Oversigt over henvendelserne ved høring af lokalplanforslaget

Henvendelserne 1 til 100 ud af 211

Fra: noreply@blivhoert.kk.dk
Sendt: 27. juli 2013 07:46
Til: TMF-Bydesign
Emne: Høringssvar: Lokalplan Lergravsvej (2012-75776). Afsender: Jørgen Graa Jensen

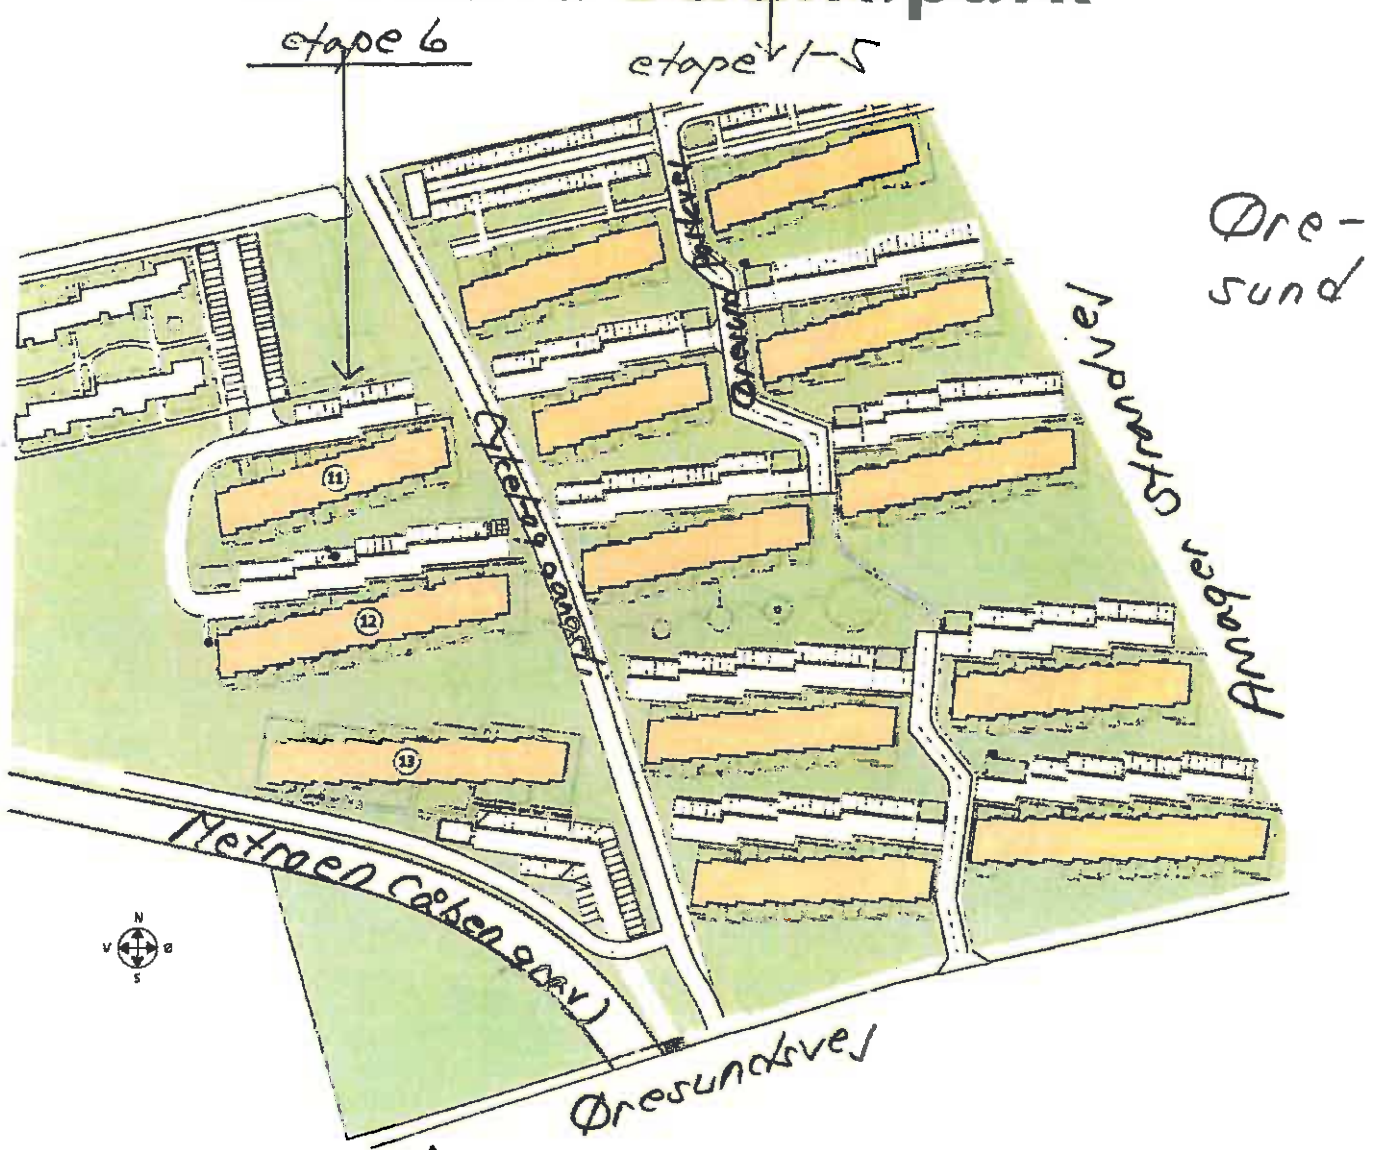
Skanska's oprindelige plan (kaldet Øresund Strandpark etape 6), (se bilag A) var elegant, åbent og ikke mindst menneskevenligt. Den kan uden ” skrammer ” forlænges mod vest, når mere af arealet kommer med (se bilag B).

Det forslag, der nu er i høring , er alt for lukket. Det vil skabe en mur mellem øst og vest. Hvad blev der dog af ” de grønne kiler ” ? Det tager heller ikke hensyn til den eksisterende bebyggelse (Øresund Strandpark etape 1-5 og boligerne Lergravsvej 48-58) , som den kommer alt for tæt på med høje bygninger og den ”stjæler” eftermiddags –og aftensol fra mange boliger her.

Jeg vil derfor anbefale at Skanska's ” gamle plan ” kommer på bordet igen og evt. blot udbygges mod vest som skitseret.

BILAG B

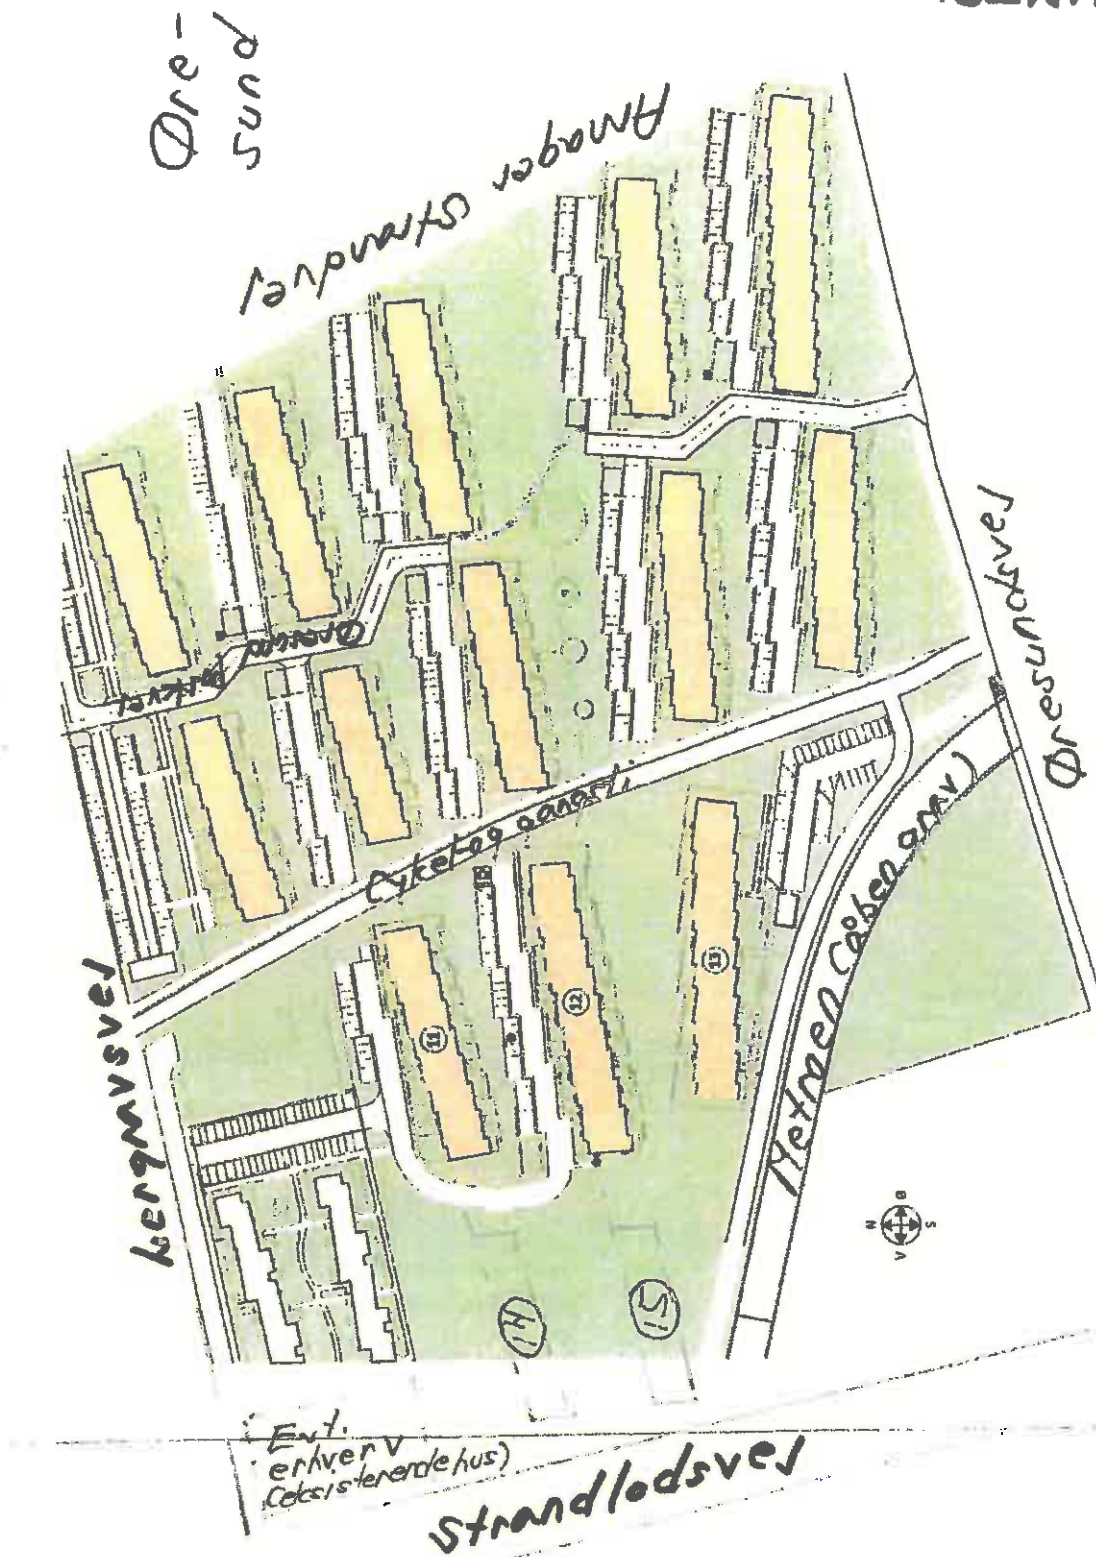
Blok 14 og 15 kunne evt. optrappes mod vest og rumme butikker mod Strandlodsvej.

Skyggebilleder for Øresund Strandpark

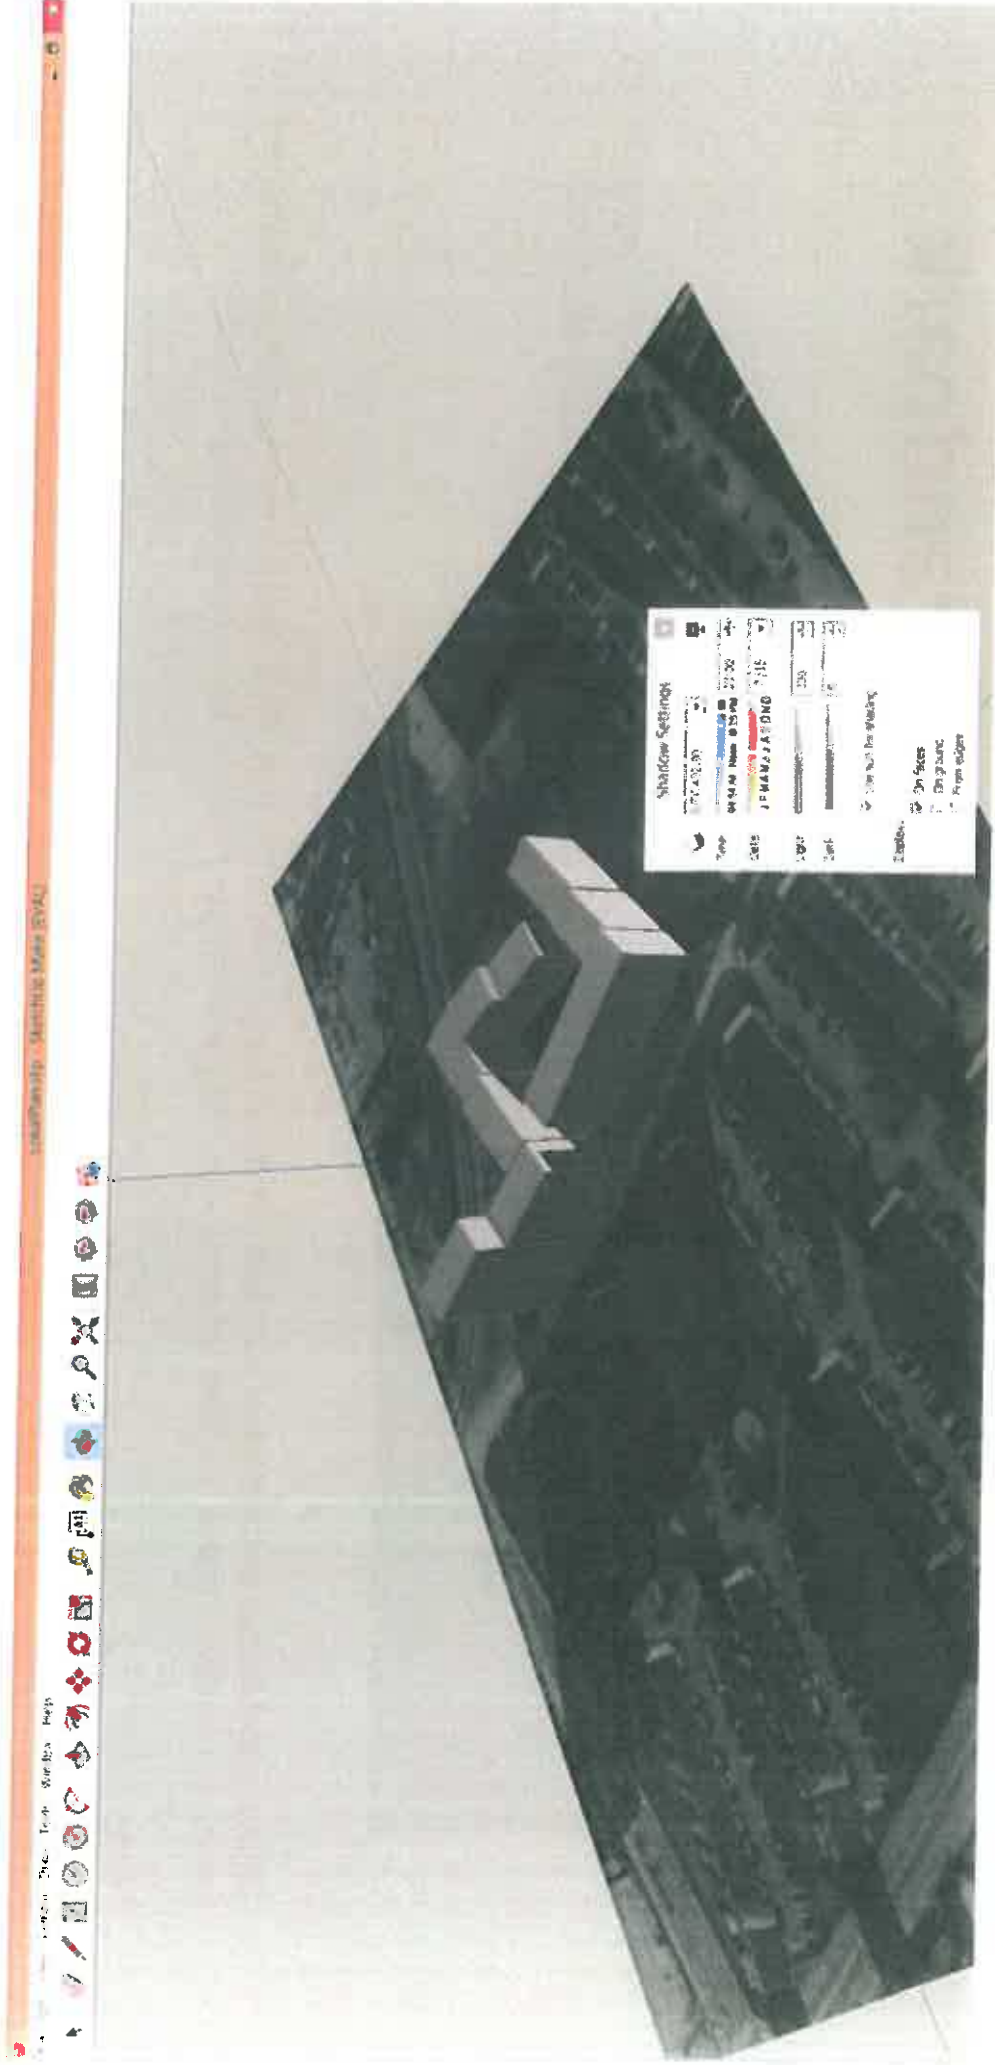
Disse skyggebilleder er lavet for at supplere Lokalplan Lergravsvej af 19. juni 2013, der blot har skyggediagrammer for juni og september indtil kl. 15. I det følgende vises skyggevirkninger på andre tidspunkter af døgnet og året.

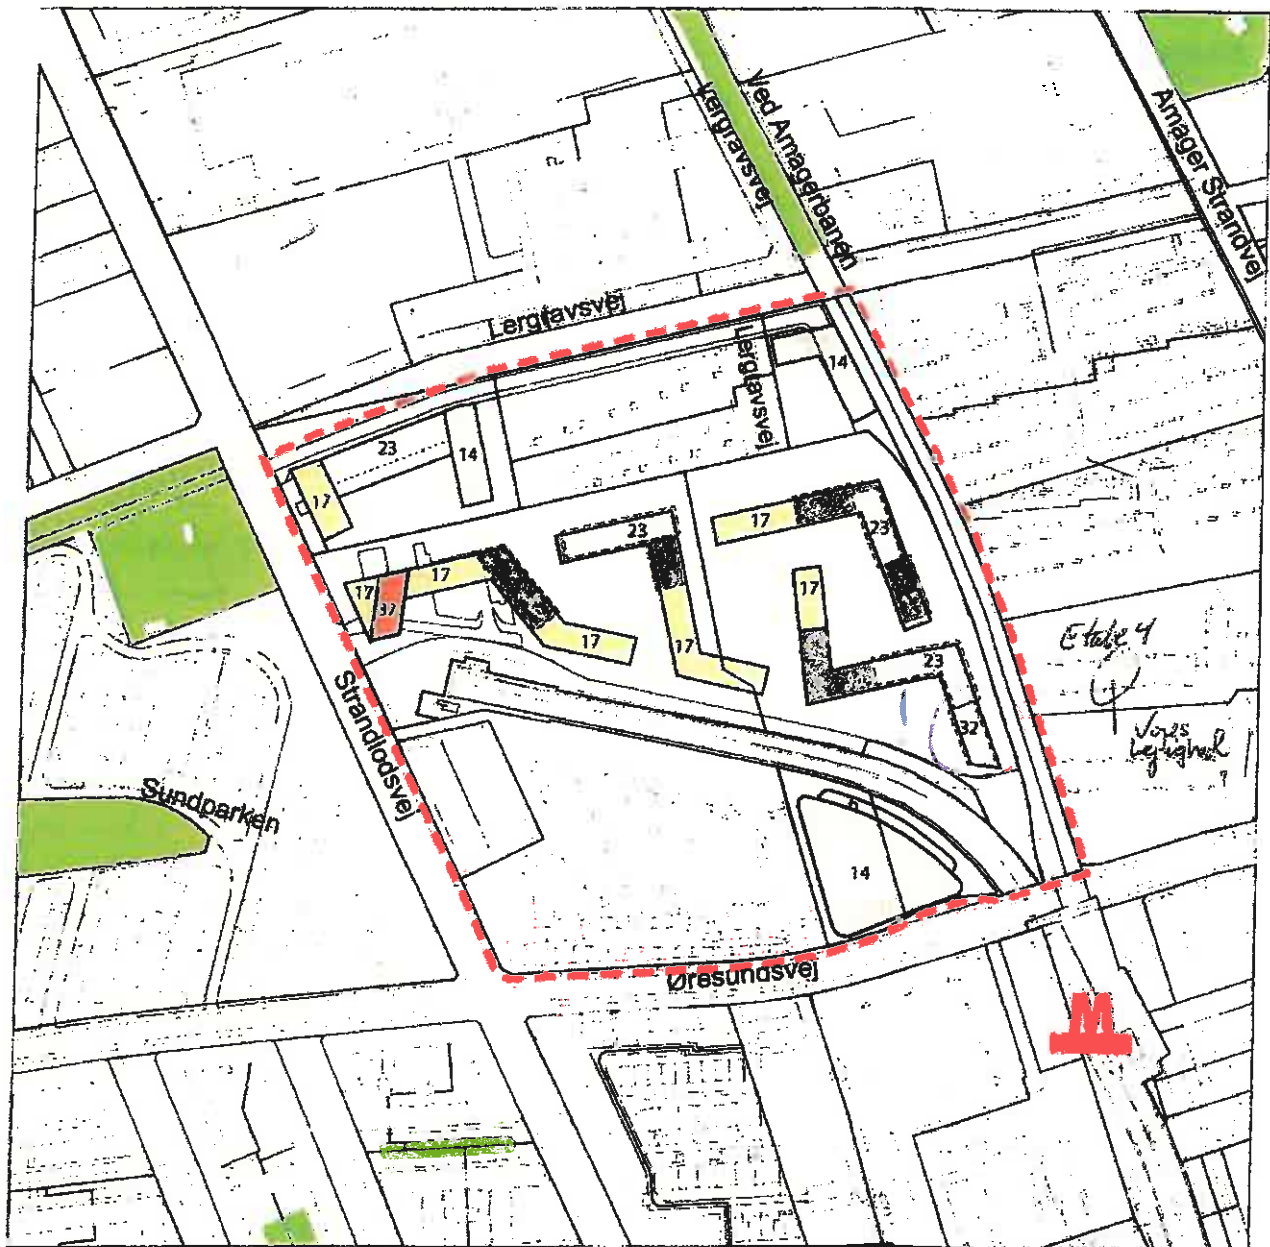
Vi forstår IKKE hvorfor der skal stå en bygning i 32 meters højde ret op af vores blokke som kun har 5 etager?

Hvis IKKE dette stoppes må det være grundlag for en erstatningssag mod vores kommune i København hvis de kan tillade og pludselig ændre lokalplanen og tillade sådanne højder på bygninger der spolerer folks altanudsigter og tager vores sollys.

Eksisterende bebyggelse

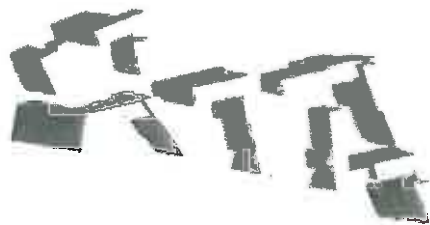
Tager vores udsigt over byen og laver skygge fra vores altan !!
